### Акт обследования объекта

на предмет приспособления к беспрепятственному доступу и использованию инвалидами и другими маломобильными группами населения

«Детский сад № 415 комбинированного вида»,

расположенного по адресу г. Новосибирск, ул. Танкистов, 15/1

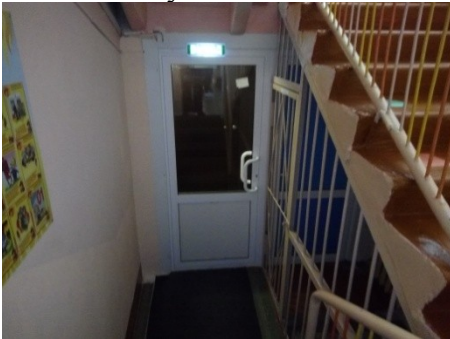
1	2	3	4	5	6	7	8
	Холлы		отсутствует				
	Ширина пути движения кресла-коляски: в одном направлении при встречном движении	см	Не менее 150 не менее 180	110	К		П.6.2.1. СП 59.13330.20 16
	Место отдыха и ожидания (не менее 2-3 на каждом этаже):		наличие	нет	К,О		П.6.2.5. СП 59.13330.20 16
	Конструктивные элементы, устройства, размещенные в габаритах путей движения на стенах и других вертикальных поверхностях	см	Выступ не более чем на 10; высота – от 70 до 210 от уровня пола	нет	К,С		П.6.2.6. СП 59.13330.20 16
	Ширина дверных и открытых проемов в стене и выходов на лестничную клетку	см	Не менее 90	70	К,О,С		П.6.2.4. СП 59.13330.20 16
	Коридоры (направление от холла к кухне)			110		Фото 4 коридор первого этажа

коляски: в одном направлении при встречном движении		Не менее 180				
	Ширина дверных и открытых проемов в стене и выходов на лестничную клетку	см	Не менее 90	80	К,О,С		П.6.2.4. СП 59.13330.20 16
	Ширина пути движения кресла-коляски: в одном направлении при встречном движении	см	Не менее 150 Не менее 180		К		П.6.2.1. СП 59.13330.20 16
	Ширина дверных и открытых проемов в стене и выходов на лестничную клетку	см	Не менее 90	80	К,О,С		П.6.2.4. СП 59.13330.20 16
	Коридор (2 этаж)

№ п / п	Наименование функционально-планировочного элемента	Наличие элемента			Выявленные нарушения и замечания		Работа по адаптации	
		Есть/нет	№ на плане	№ на фото	Содержание	Значимо для инвалидов	Содержание	Виды работ
3.1	Коридор (холл)	есть		№ 4 № 5	Не соответствуют		При наличии целевого финансирования «Доступная среда» нанести тактильную предупреждающую разметку
